Auditbericht: BÜ-Beseitigung Borgheeser Weg

Projektbezeichnung: BÜ-Beseitigung Borgheeser Weg

Entwurfsphase/Auditphase: Vorplanung
Variante: Planfeststellung

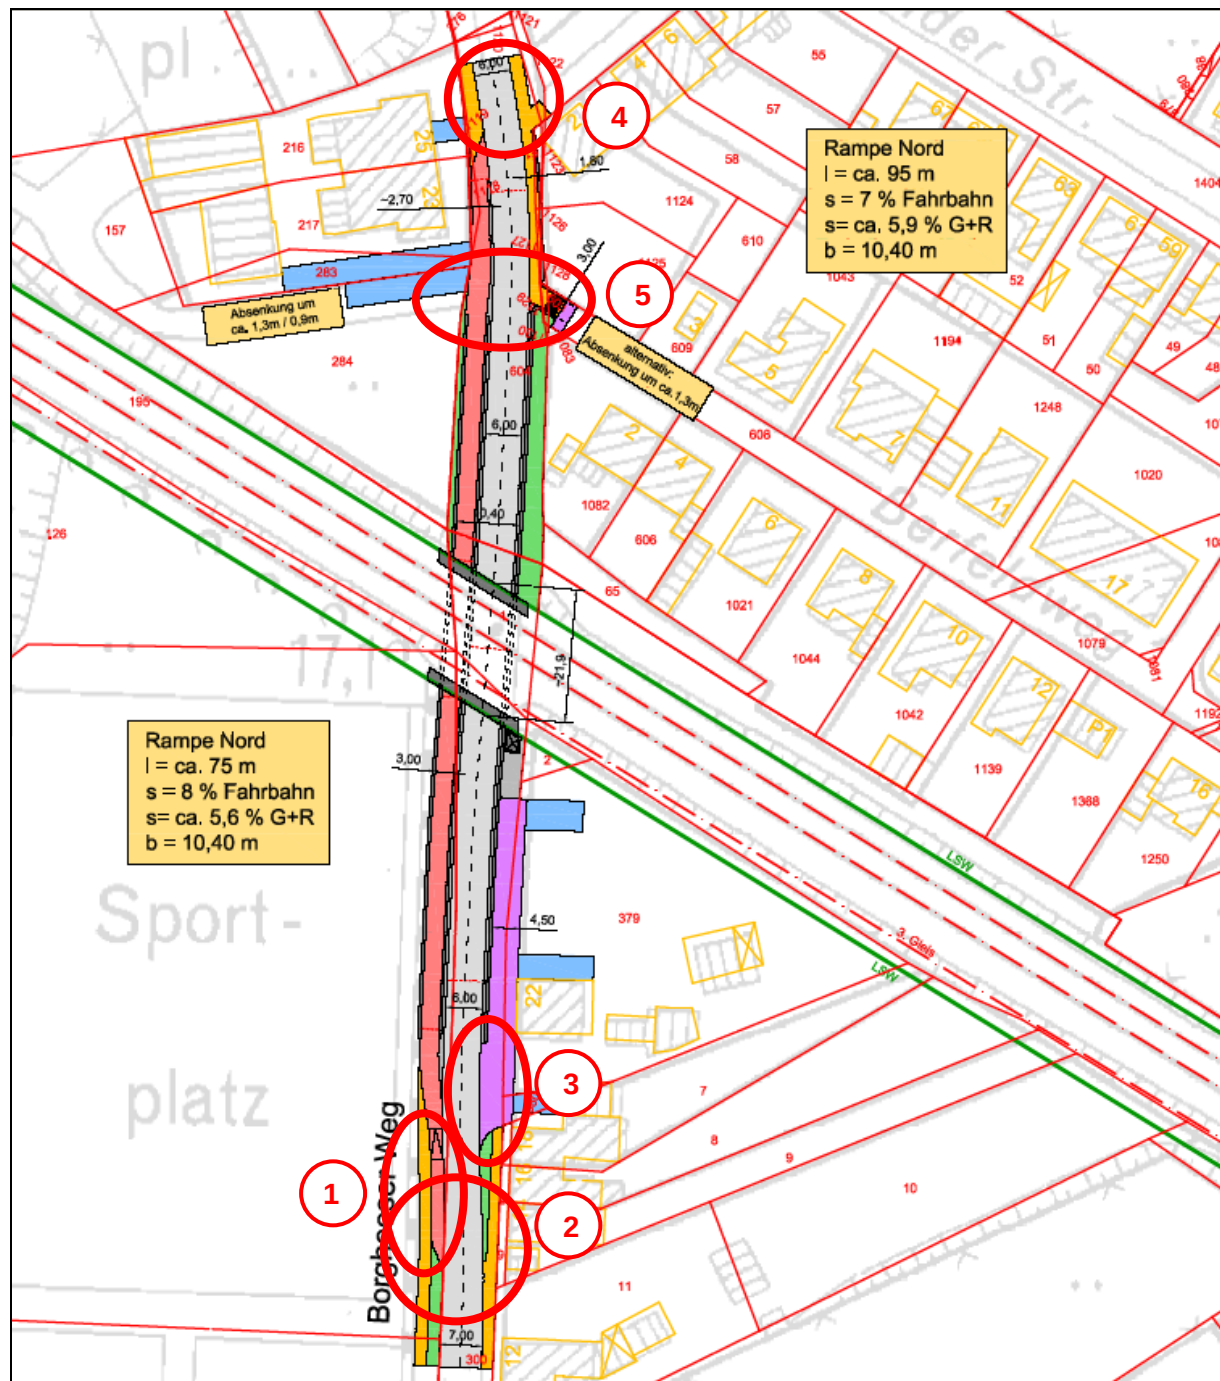
- (1) Im Bereich der Führung des Radfahrers vom Seitenraum auf die Fahrbahn sind im Verflechtungsbereich ein sicherer Übergang zu schaffen und ein ausreichender Sichtkontakt zwischen Kraftfahrer und Radfahrer zu gewährleisten.
- (2) Es ist zu prüfen, wie gewährleistet werden kann, dass ein in Richtung Norden fahrender Radfahrer sicher auf den gemeinsamen Geh-/Radweg geführt wird und nicht auf der Fahrbahn verbleibt.

Im Zusammenhang von (1) und (2) sollte geprüft werden, ob der gemeinsame Geh-/Radweg bis zum Knotenpunkt Eltener Straße B8 geführt werden kann.

- (3) Im Bereich der Einmündung der Mischverkehrsfläche in den Borgheeser Weg ist die Sicht für ausfahrende Pkw zu prüfen.
- (4) Besonders bei den relativ geringen Kfz-Belastungen ist durch die Aufhebung des beschränkten Bahnübergangs mit höheren Geschwindigkeiten zu rechnen. Daher soll im Bereich der Einmündung Hekerenfelder Weg und Hausnummer 25 die Anlage einer Überquerungshilfe für Fußgänger und Radfahrer geprüft werden, um die Überleitung der nach Norden fahrenden Radfahrer und die Überquerung von Fußgängern und Radfahrern aus dem Hekerenfelder Weg in Richtung Süden zu sichern.
- (5) Am nördlichen Beginn der Rampenbauwerke ist die Sicht für Fahrzeuge aus der Grundstückszufahrt bzw. dem Berfeldweg zu prüfen.

- (6) Die Breite der geplanten Unterführung und der zugehörigen Rampen ist zu prüfen. Die „Richtlinien für die Anlage von Stadtstraßen (RASt 06)“ fordern bei Unterführungen, die länger als 15 m sind, eine lichte Breite von mindestens 6 m (RASt, Kap. 6.1.8.8). Bei gemeinsamer Nutzung durch Radfahrer und Fußgänger empfiehlt sich eine Trennung beider Verkehrsarten (RASt, ebd.)

- (7) Es ist zu prüfen, wie eine sichere Begeh-/Befahrbarkeit der Richtungswechsel in den Rampen bzw. den Übergangsbereichen Rampe/Unterführung gewährleistet werden kann. Dabei sind insbesondere die Sichtverhältnisse unter Berücksichtigung der unterschiedlichen Benutzergruppen (Fußgänger ggf. mit Kinderwagen oder Rollatoren, Rollstuhlfahrer, Radfahrer) mit ihren unterschiedlichen Geschwindigkeiten und Reaktionsvermögen zu beachten.

- (8) Es ist zu prüfen, ob die Anordnung einer Leitplanke sicherstellt, dass Fußgänger angesichts der umwegigen Führung durch das Unterführungsbauwerk den Bahnkörper nicht betreten und überqueren können.
